Umgestaltung des Bahnknotens Stuttgart

Zuführung Feuerbach und Bad Cannstatt

Anlage 1: Erläuterungsbericht

Änderungsverfahren

Abbildung: Variante 0, beantragte Lösung in aktueller PFU

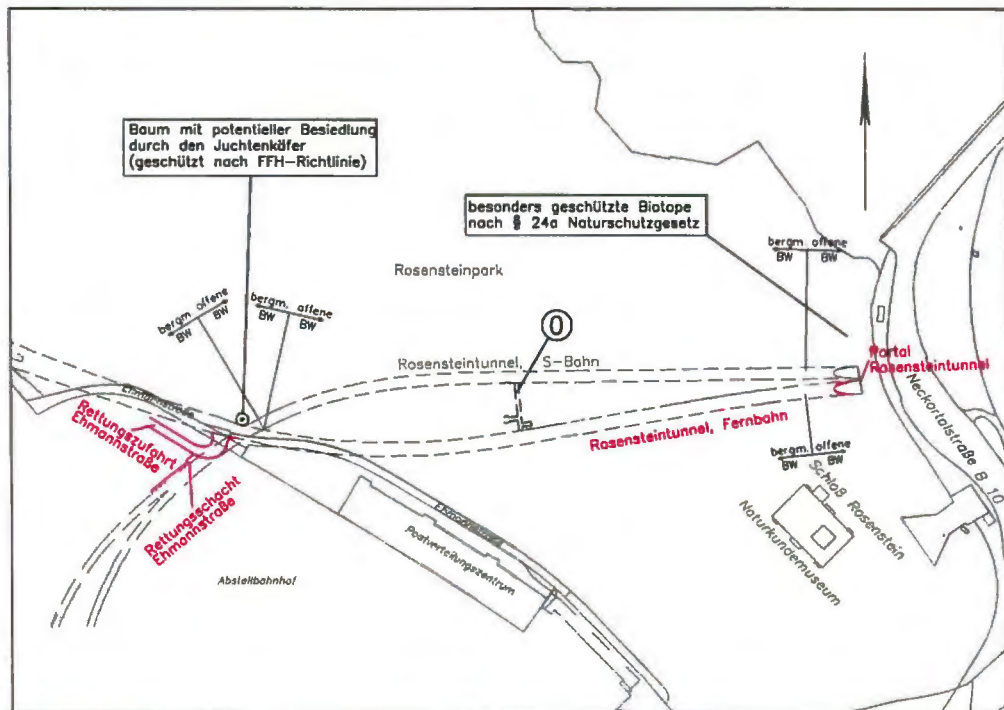
Die sicheren Bereiche wären im Fern- und S-Bahn-Bereich im halben Abstand zwischen Portal Rosensteintunnel und dem Rettungsschacht bzw. Rettungsausfahrt an der Ehmmanstraße angeordnet, so daß ein Abstand von ca. 350 m zu allen sicheren Bereichen existieren würde. Jeweils ein Rettungsstollen würde zu einem gemeinsamen Schachtbauwerk führen, der sich mitten im Rosensteinpark befinden würde. Der Schacht würde mittels Treppen an die Oberfläche des Rosensteinparks führen.

Abbildung: Variante 1

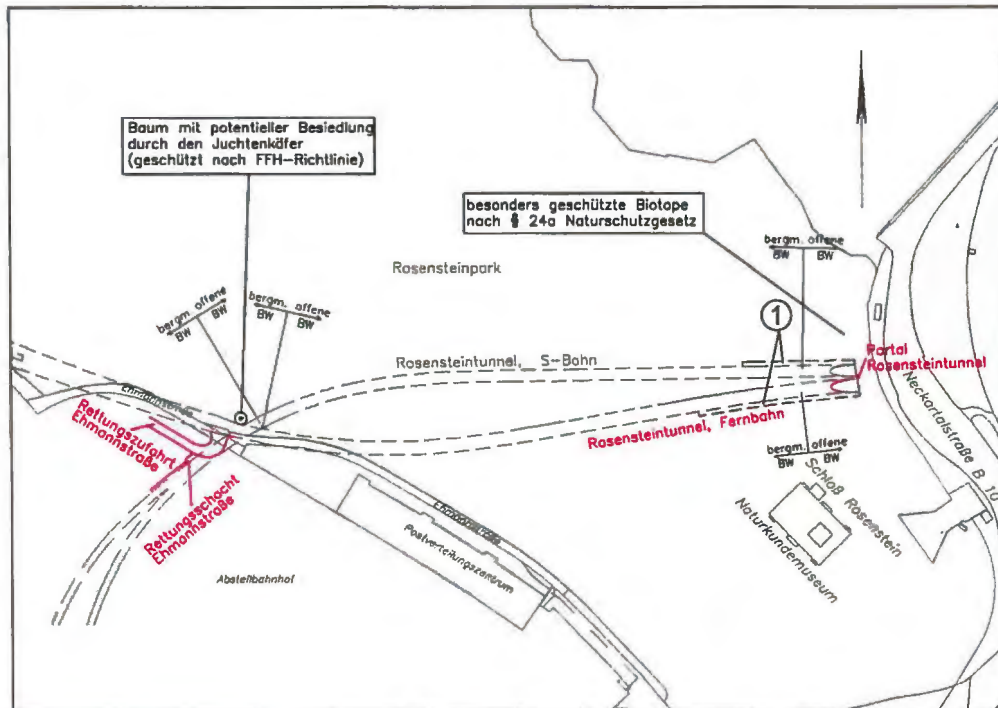
Der nördlich parallel des S-Bahntunnels befindliche Rettungsstollen würde so angeordnet, daß dessen Zugang maximal 600 m vom Rettungsschacht an der Ehmannstraße entfernt läge. Der Ausgang liegt am Portal Rosensteinpark. Äquivalent dazu würde südlich parallel des Fernbahntunnels ein Rettungsstollen so angeordnet, daß der Beginn des sicheren Bereichs maximal 500 m von der Rettungszufahrt Ehmannstraße entfernt läge (siehe Abbildung Variante 1).

Die parallelen Rettungsstollen würden jedoch eine beidseitige Verbreiterung der offenen Baugrube im Bereich des Voreinschnitts des Tunnelportals Rosensteinpark erfordern und somit u.a. einen größeren bauzeitlichen Eingriff in die besonders geschützten Biotope nach § 24a NatSchG im Norden der Baugrube sowie in den wertvollen Baumbestand verursachen. Auch anlagenbedingt entstünden durch die Ausgänge der Rettungsstollen zusätzliche Eingriffe in das Landschaftsbild (Böschung Richtung Neckar) durch Überbauung und damit dauerhaften Verlust von Gehölzflächen.

Eine zusätzliche Beeinträchtigung des Heil- und Mineralwassersystems zum derzeit geplanten Baubetrieb wäre nicht zu erwarten. Es entstünden durch die Lage und Gestaltung des Ausgangsbereichs zusätzliche andauernde Eingriffe in den Böschungsbereich Richtung Neckar und somit in das Landschaftsbild des Rosensteinparks. Aufgrund der Eingriffe in den Naturhaushalt wird die Variante 1 verworfen.

Abbildung: Variante 2

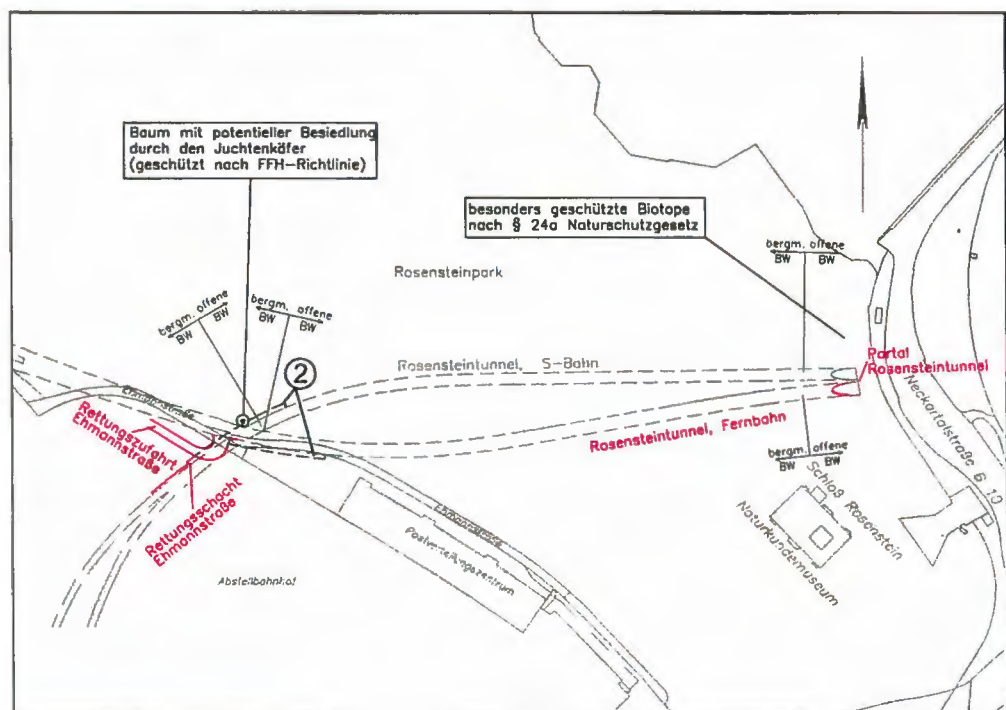
Zur Vermeidung zusätzlicher, durch die Variante 1 verursachter Eingriffe am Neckarhang würde der nördlich parallel des S-Bahntunnels befindliche Rettungsstollen so angeordnet, daß dessen Zugang maximal 600 m, vom Tunnelportal Rosensteinpark entfernt läge. Beim südlich parallel des Fernbahntunnels befindlichen Rettungsstollen würde der Abstand zum Portal 500 m betragen.

Aufgrund der hohen Risiken durch die Querschnittsverbreiterung des zweigleisigen Fernbahntunnels in Bereiche mit geringer Überdeckung und der Eingriffe in den Naturhaushalt, vor allem die Gefährdung der Erhaltungsziele des FFH-Gebietes, schließt sich eine Realisierung der Variante 2 aus.

Abbildung: Variante 3

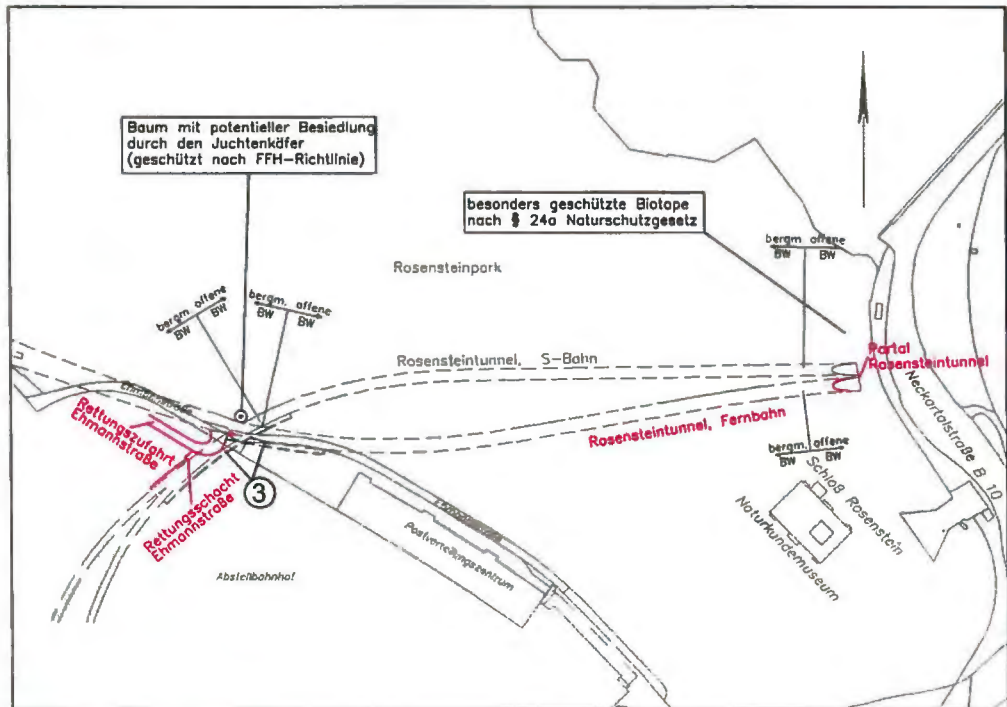
Zur Minimierung der Gefährdung des Juchtenkäfer-Baums würde der nördlich des S-Bahntunnels gelegene, parallele Rettungsstollen aus Variante 2 südlich des S-Bahntunnels angeordnet. Der Rettungsstollen der Fernbahn entspricht dem aus Variante 2. Dennoch wäre eine Verbreiterung der offenen Baugrube im Bereich des Kreuzungsbauwerks Ehmannstraße erforderlich mit den dadurch verursachten größeren bauzeitlichen Eingriffen in den Rosensteinpark. Insbesondere müßte der Rettungsstollen die S-Bahn überqueren, um an den Rettungsschacht an der Ehmannstraße angeschlossen zu werden (siehe Abbildung Variante 3).

Abbildung: Variante 4

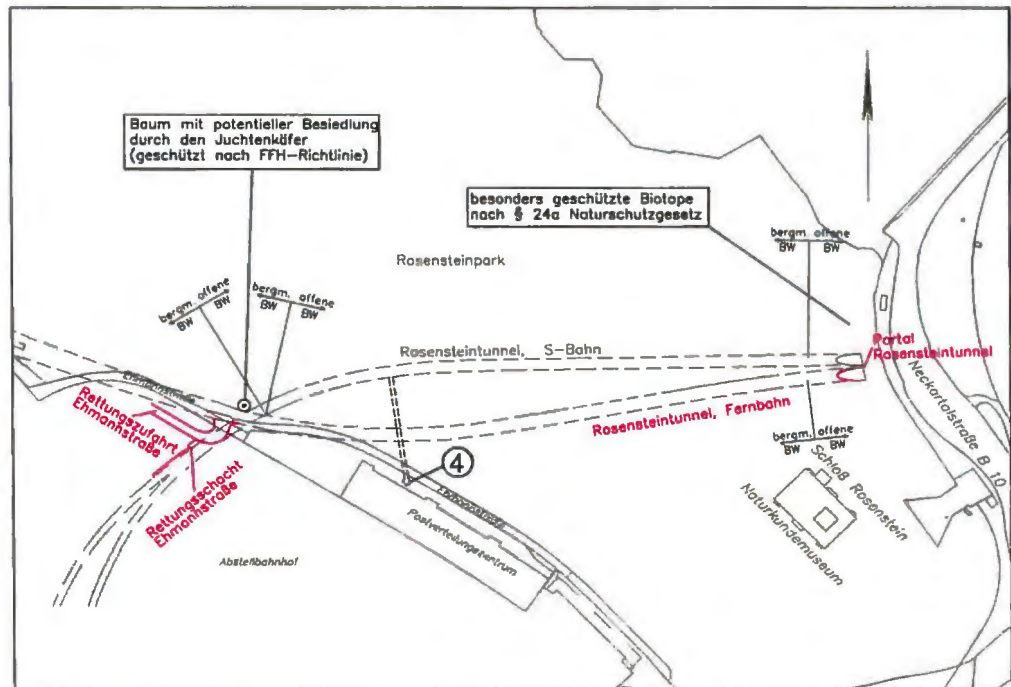
Zur Vermeidung der bei den Varianten 0-3 entstehenden Eingriffe in den Rosensteinpark würde vom S-Bahntunnel ein bergmännischer Rettungstollen mit Ausstiegsschacht südlich der Ehmannastraße erstellt werden. Der Rettungstollen würde dabei die Fernbahntunnelröhre sowie die Ehmannastraße unterqueren. Zum Anschluß des Fernbahntunnels an den Rettungsschacht müßte ein zweiter Rettungstollen über dem Rettungstollen von der S-Bahn gebaut werden (siehe Abbildung Variante 4).

Das Ausstiegswerk würde in Form einer Treppe sichtbar. Da diese sich nicht im Rosensteinpark, sondern in der Nähe der Ehmmanstraße befände, wäre das Landschaftsbild des Rosensteinparks nicht gestört.

Die zusätzliche Beeinträchtigung des Heil- und Mineralwassersystems schließt die Realisierung der Variante 4 aus.

Abbildung: Variante 5

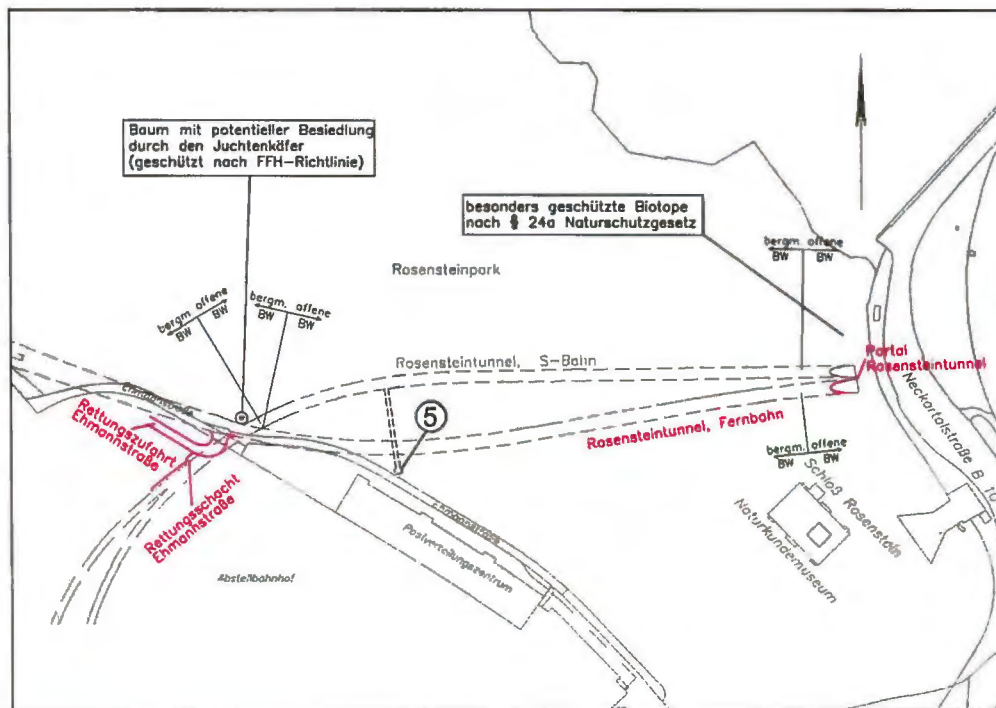
Die Variante 5 entspricht der Variante 4, jedoch würde das Ausstiegsbauwerk aus Platzgründen nördlich der Ehmannstraße direkt am Rand des Rosensteinparks angeordnet werden. Dadurch ergibt sich sowohl ein bauzeitlicher als auch ein endgültiger Eingriff in den Randbereich des Rosensteinparks, jedoch in einen weit weniger sensiblen Parkbereich als bei Variante 0. Durch die nähere Lage des Schachtes zum Fernbahntunnel muß dieser ebenfalls mit einem zweiten, jedoch kürzeren, Stollen als bei Variante 4 an die Fernbahn angeschlossen werden (siehe Abbildung Variante 5).

Abbildung: Variante 6

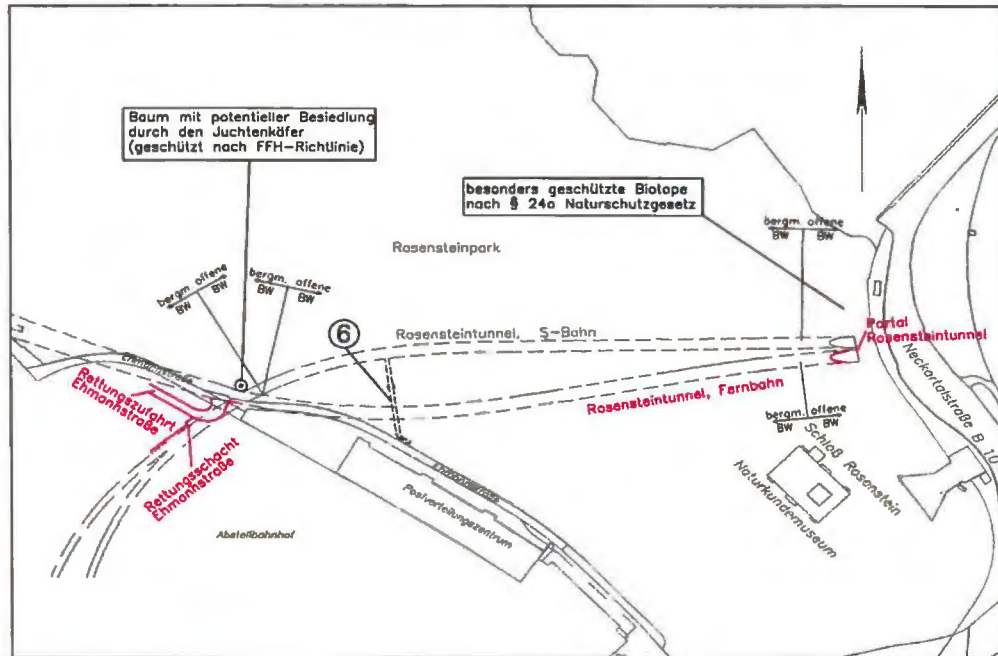
Die Variante 6 entspricht der Variante 5, jedoch wird der Rettungsstollen über (statt unter) der Fernbahn geführt. Das Schachtbauwerk zur Überbrückung des Höhensprungs befindet sich somit zwischen der Fern- und S-Bahntunnelröhre. Der Ausgang befindet sich wie in Variante 5 weiterhin am Rand des Rosensteinparks an der Ehmannastraße (siehe Abbildung Variante 6).

Der Rettungsstollen, das Schachtbauwerk sowie der Ausgang läge überwiegend in den quartären Schichtabfolgen. Nur der Sohlbereich des Stollens von der S-Bahn-Anbindung bis zum Schacht könnte in Gipskeuperschichten (Bochinger Horizont und Dunkelrote Mergel) eingreifen. Die Bauwerke würden die Druckspiegel des Oberen Muschelkalk-Aquifers und des Grenzdolomit-Aquifers nicht unterschneiden. Da der Rettungsschacht/-stollen im Absenkungsbereich der Tunnel der Fern- und S-Bahn läge, wäre kein zusätzlicher Grundwasserandrang und damit auch keine Beeinträchtigung des Heil- und Mineralwassersystems zu erwarten.

Dem Schutz des Mineralwasservorkommens stünde bei Realisierung der Variante 6 eine gegenüber der Variante 5 höhere temporäre Inanspruchnahme von Wiesenfläche / Strauchgehölzen (Gehölzsaum am Parkrand) im Rosensteinpark gegenüber, da der Rettungsschacht oberhalb der Fernbahn nur einige Meter unter der Geländeoberfläche verlief und somit nur in offener Bauweise hergestellt werden könnte.

Deshalb wird diese Variante 6 ausgewählt.
